**VERBALE DI DELIBERAZIONE
DEL CONSIGLIO DIRETTIVO DEL PARCO AGRICOLO SUD MILANO**

OGGETTO: Parere di conformità al Piano Territoriale di Coordinamento (P.T.C.) del Parco Agricolo Sud Milano e Dichiarazione di Compatibilità Ambientale (D.C.A.), ai sensi dell'Art. 14 delle n.t.a. del P.T.C. in relazione al progetto del nuovo padiglione per il ricovero dei cani fragili nel Parco Rifugio Canile e Gattile Municipale, sito in Comune di Milano, in via Aquila 81 (deliberazione immediatamente eseguibile).

RELAZIONE TECNICA:

Tav. 2 "Pianta area padiglione cani fragili";

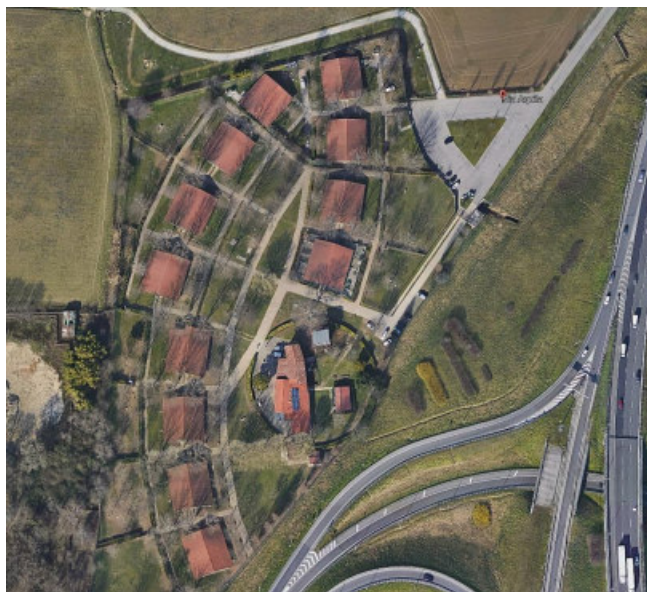
L'intervento prevede la realizzazione, su area a prato, di un padiglione lineare, di dimensioni 19 m x 6,58 m, in struttura metallica prefabbricata, montato in corrispondenza di una platea di calcestruzzo armato, avente una superficie di 125 mq. All'interno della nuova struttura troveranno localizzazione n. 8 box strutturati per i cani fragili, chiusi lungo il lato ovest da una griglia metallica con cancelli, e disimpegnati sul lato est da un corridoio di distribuzione, necessario al personale e ai volontari per l'accudimento dei cani ospitati.

Il nuovo padiglione sarà localizzato in corrispondenza del margine est del comparto, compatibilmente con la presenza delle alberature esistenti, che saranno integralmente conservate, e al fine di preservare, sul lato ovest, un'area libera, a prato, sufficientemente ampia per garantire lo sgambettamento dei cani.

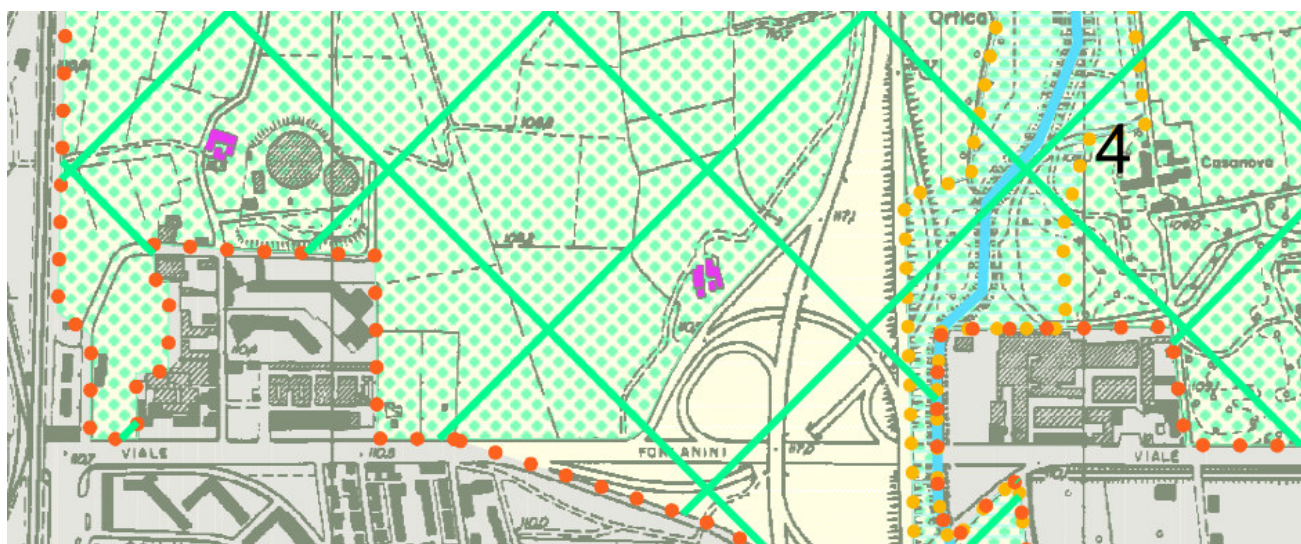
La tipologia di padiglione prescelta è sviluppata da un'azienda specializzata nella realizzazione di padiglioni per canili e, per il benessere degli animali ospitati, è migliorativa rispetto alle strutture già esistenti nel Parco Rifugio. Questi ultimi sono infatti delle semplici tettoie, con pilasti in laterizio e copertura in marsigliesi su orditura lignea, che riprendono le tipologie architettoniche proprie del paesaggio agrario (stalla, fienile), ma mantengono lo spazio sottostante interamente aperto e non riscaldato. Il padiglione di progetto, diversamente, presenta box integralmente coperti e chiusi su tre lati da pareti in pannelli di lamiera, aperti a grigliato solo su un lato e climatizzati, con l'obiettivo di rispondere ad esigenze di benessere di animali anziani e/o con patologie, che difficilmente potranno essere adottati e che verosimilmente trascorreranno la vita rimanente all'interno del Parco Rifugio.

Il progetto prevede misure di inserimento ambientale da realizzare all'interno dell'ambito d'intervento, a compensazione degli impatti paesaggistici determinati dall'inserimento della nuova struttura, contribuendo alla qualificazione paesaggistica dello stesso Parco Rifugio, con la messa a dimora di 21 nuove alberature nell'area, costituite da *Tilia cordata*, *Salix alba*, *Carpinus betulus* nonché il completamento delle siepi che delimitano le aree di sgambettamento cani, mediante messa a dimora di esemplari arbustivi di *Salix eleagnos*, *Salix purpurea* e *Salix cinerea*.

La proposta di inserimento ambientale formulata – prevedendo la messa a dimora di specie arboreo-arbustive autoctone del Parco Agricolo Sud Milano in corrispondenza delle aree di pertinenza del Parco Rifugio Canile e Gattile Municipale di Milano – è ritenuta adeguata ad equilibrare gli impatti paesaggistici, seppur lievi, determinati dalla realizzazione della nuova struttura, così come previsto agli articoli 26 e 14 delle n.t.a. del P.T.C. del Parco Agricolo Sud Milano.

Gli interventi ambientali realizzati utilizzando le specie autoctone del Parco Agricolo Sud Milano, elencate all’allegato 1 della Disposizione Dirigenziale R.G. n. 1455/2010 del 09/02/2010, dovranno tenere conto della normativa regionale vigente orientata al contenimento della diffusione dei principali patogeni di origine alloctona invasiva, quali l’*Anoplophora chinensis* e la *Popillia Japonica*.

La messa a dimora delle specie arboreo-arbustive autoctone dovrà, inoltre, privilegiare l’utilizzo di un sesto di impianto naturaliforme in modo da ridurre l’artificialità del sesto geometrico contribuendo, al contempo, alla valorizzazione degli elementi e dei caratteri del paesaggio agrario. Al fine di perseguire un risultato immediato di mascheramento delle strutture si suggerisce di privilegiare l’inserimento di specie autoctone “pronto effetto”.

Il progetto dell’intervento, le scelte materiche e la colorazione del nuovo padiglione saranno in ogni caso verificate in sede di Autorizzazione Paesaggistica, ai sensi dell’art. 146 del d.lgs. 42/2004 e dell’art. 80 della l.r. 12/2005.
